第四回「雪谷小学校改築懇談会」を開催しました

令和7年10月27日に第四回学校改築懇談会を雪谷小学校にて開催しました。
開催報告Vol.4では、その様子をお伝えします。

B2案 北側校舎案（仮設校舎:あり）

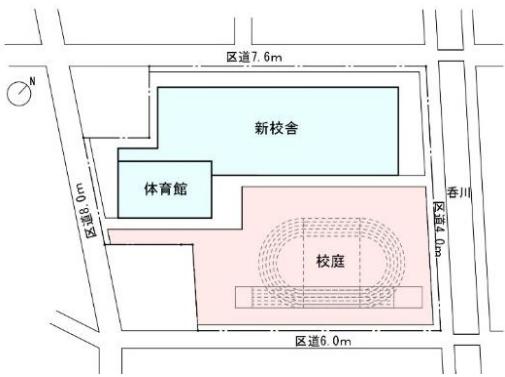
- 工事期間が一番短くなるというのは良いと思う。
- プレイコートは広く確保できているので、その部分にビオトープやひょうたん池等も整備できると良い。
- 呑川の氾濫時に川の水が校庭へ直接流入しないよう、バリケード等を設置すると良い。

区としては、意見を参考にB2案の検討を引き続き進めていきたいと考えております。

配置図・1階平面イメージ

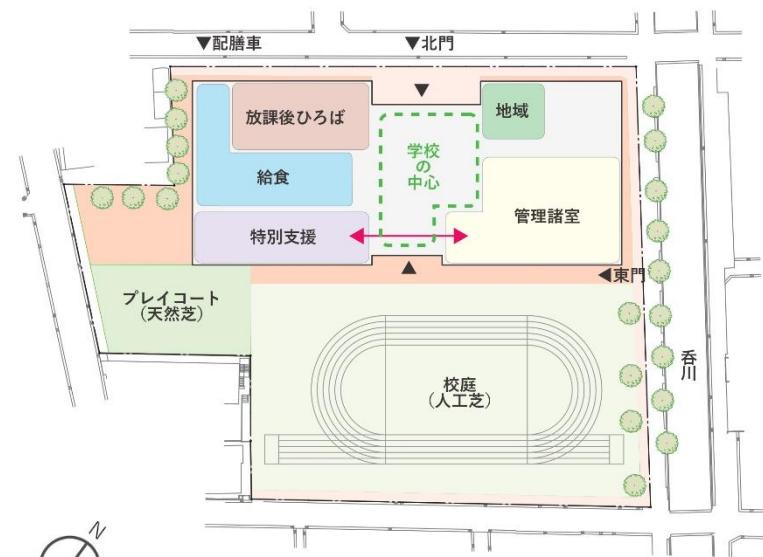
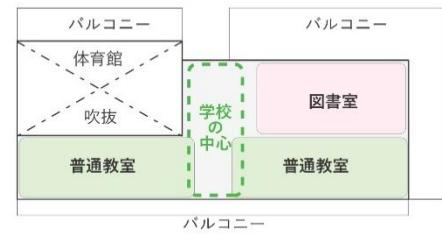
- 備蓄倉庫は物品の入れ替えが多いため、廊下から直接アクセスできる配置が良い。
- 体育館は校舎内を通らず、独立して運用できる計画とした方が良い。
- 重層化した図書室はラーニングコモンズ的に活用できると良い。
- 昇降口前に半屋外空間があると雨天時に良い。また、校外学習の前後に学年全体が集まる場所があると良い。

- 現在検討を進めているB2案のゾーニング計画について、懇談会において意見交換を行いました。参加者の皆さんから様々なご意見をいただきました。
- いただいたご意見を整理・検討し、ゾーニング案を次回提示し、ご意見を伺います。
